Agence Parcs Canada
Réfection de l'écluse #9 du Canal-de-Chambly
Projet N° CCHM 1446
Addenda n° 03

PRÉCISIONS ET MODIFICATIONS AUX DESSINS ET DEVIS

À la suite de questions des soumissionnaires (Q.), les réponses (R.) qui suivent sont apportées à titre de précisions et modifications aux dessins et devis.

Bathymétrie en aval de l'écluse 9 (2001)

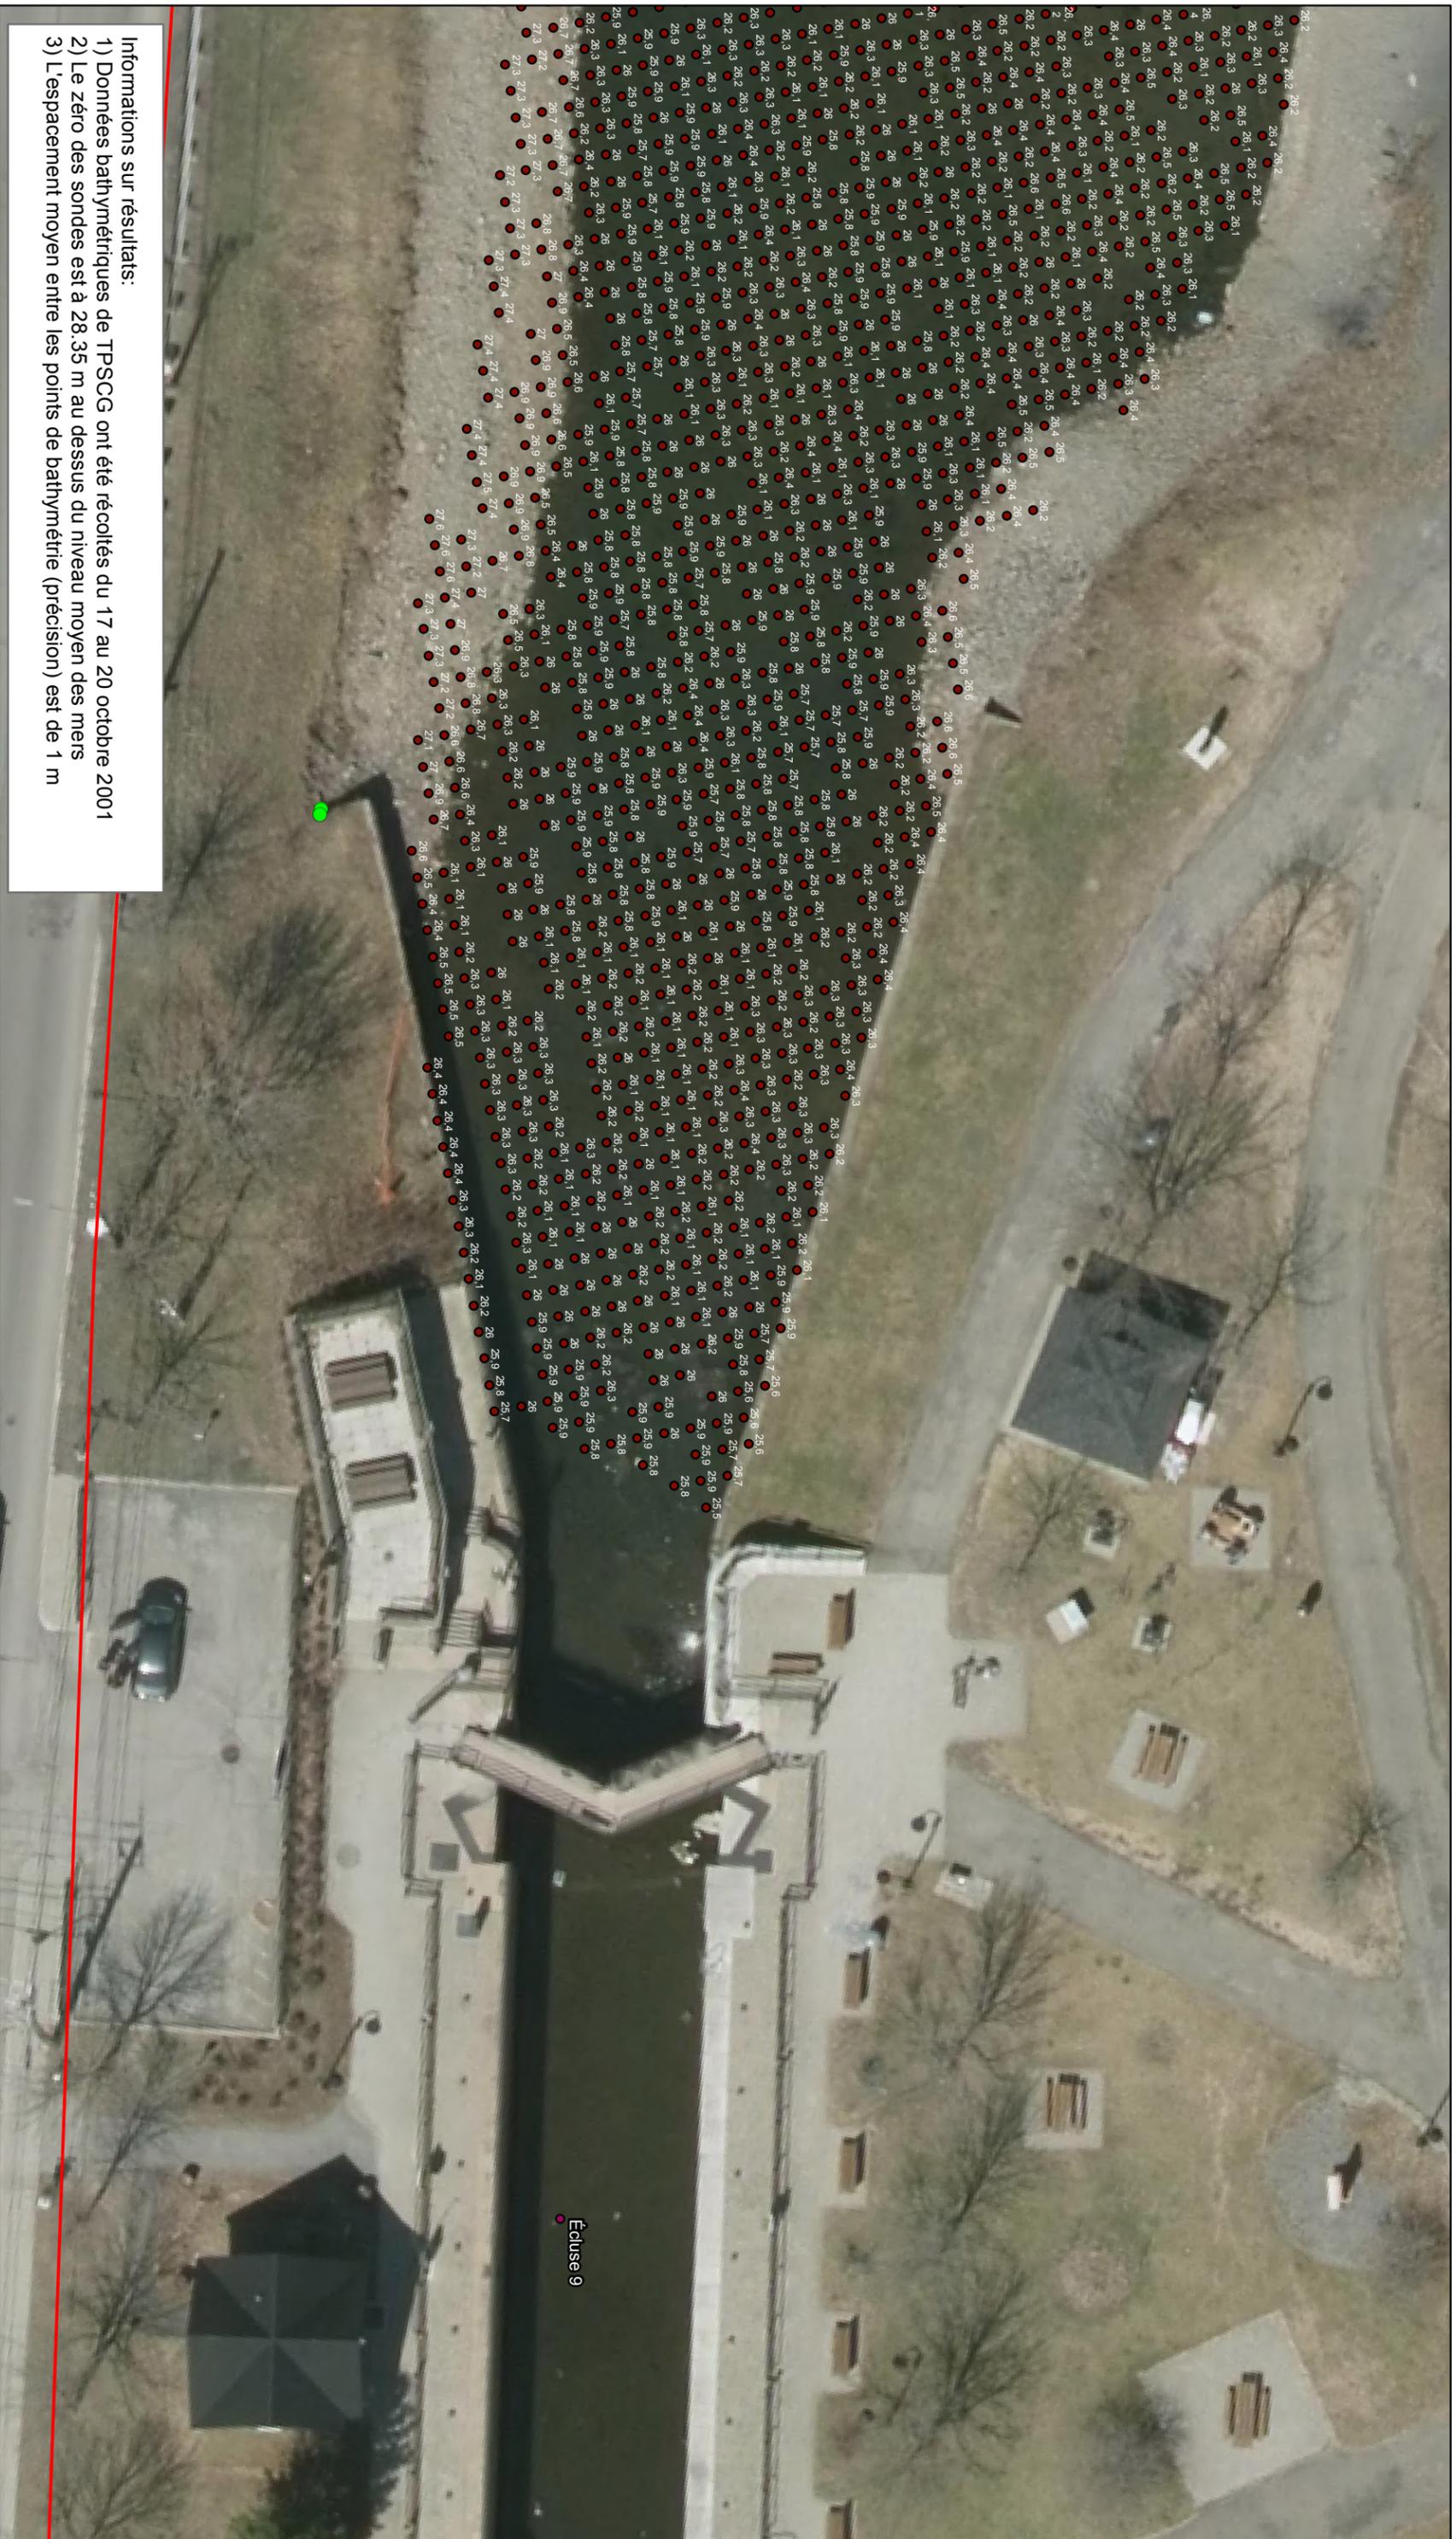
Q. : Quels sont les niveaux de fond marins et d'eau pour les différents sites de travaux (amont, aval et zone d'injection en aval)?

- La hauteur d'un seul batardeau est identifiée à 1,5 m aux documents contractuels...S.V.P. précisez.

Le niveau d'eau du bief aval fluctue grandement selon les conditions météorologiques et la période de l'année. Le niveau d'eau moyen bas correspond à environ 100mm au-dessus du seuil aval et le niveau d'eau moyen haut correspond à environ 900 mm au-dessus du seuil aval.

La hauteur totale du batardeau dépend de l'emplacement choisi par l'entrepreneur. La hauteur totale du batardeau dépendra de la profondeur d'eau à l'endroit du batardeau en raison de variations locales du niveau du fond du canal en aval des portes, et de la décision de l'Entrepreneur de réaliser un seul batardeau pour permettre la mise à sec de toutes les zones de travaux, ou de réaliser plusieurs batardeaux : un premier à environ 5 m en aval des portes aval de l'écluse, pour permettre la mise à sec de l'écluse, et d'autres permettant d'isoler localement les zones d'injection en aval.

Une bathymétrie a été réalisée en 2001 en aval de l'écluse 9. Le profil général est joint à l'Annexe 1 du présent addenda à titre informatif pour les soumissionnaires. Les soumissionnaires devront garder une contingence puisque le relevé date de 2001 et le profil pourrait avoir changé au cours des années.
